OSSERVAZIONE N. 1 : AREA dell'IMPIANTO EOLICO NON IDONEA ai sensi dell'art. 20 com. 8 lettera c quater del Decreto Legislativo n. 199/2021 e ss.mm.ii.

La NON IDONEITA' dell'area in cui è progettato l'impianto eolico industriale denominato “REMPILLO”.

OSSERVAZIONE N. 2: NON CORRETTO INSERIMENTO dell’IMPIANTO EOLICO “REMPILLO” nel PAESAGGIO, sul TERRITORIO e CUMULO con altri IMPIANTI FER (eolico, fotovoltaico, agrivoltaico e geotermico).

OSSERVAZIONE N. 4: sullo Studio di Valutazione di Incidenza ambientale riguardante il progetto di *"Parco eolico in località Rempillo e opere connesse nel comune di Pitigliano (GR) preparato per Sorgenia Renewables srl* (Doc. No. P23028-A-RL-00_AL-03).

Immagine n. 5 Intervisibilità degli impianti eolici della provincia di Viterbo anche in quella di Grosseto, in particolare nel pitiglianese.

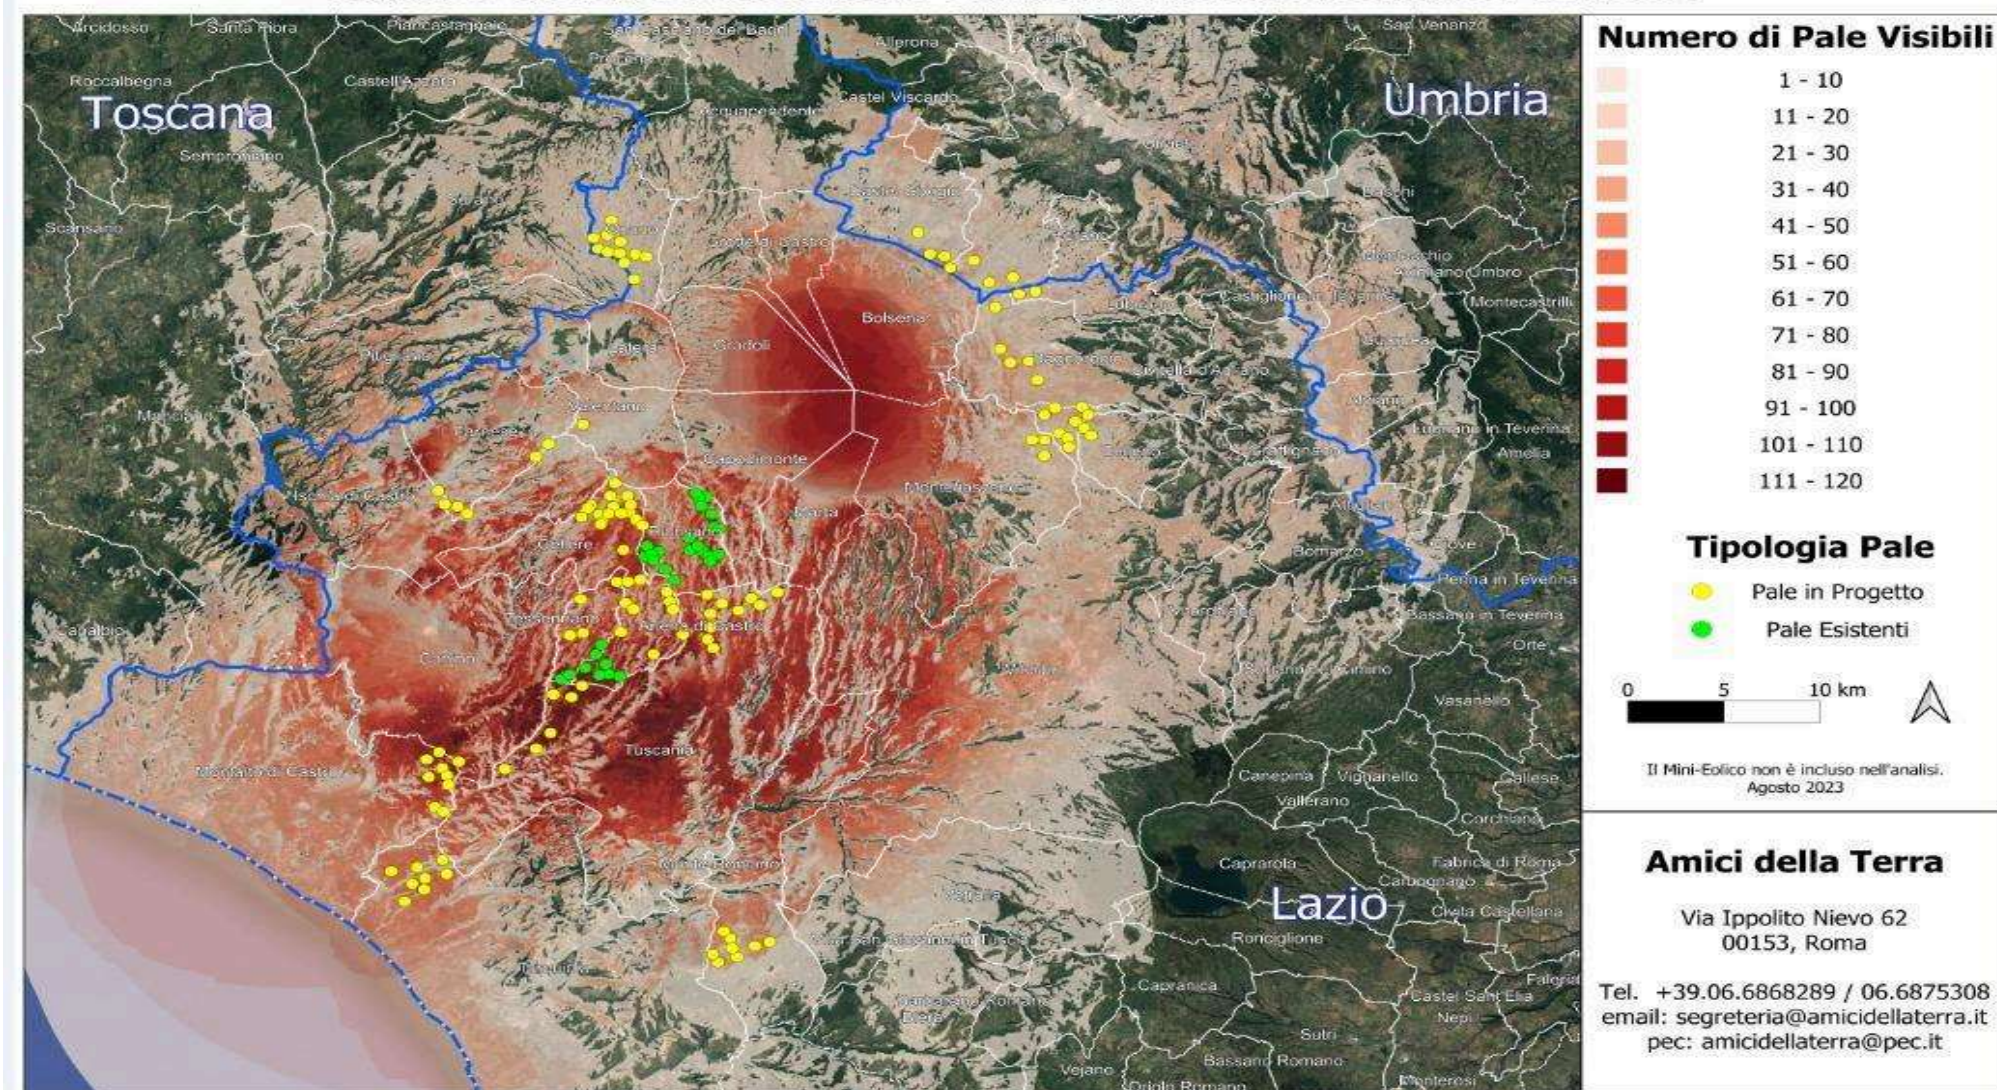
nn. 1 e 2 e crea anche degli impatti negativi anche sui beni naturalistici come verrà dettagliato nell'Osservazione n. 4. Inoltre andrebbe a sommarsi al già enorme cumulo di impianti eolici e fotovoltaici e geotermici che già creano una elevata criticità ambientale nella provincia di Viterbo e interferiscono anche con il territorio toscano come si può vedere dalle immagini nn. 4 e 5 dell'Allegato n. 1.
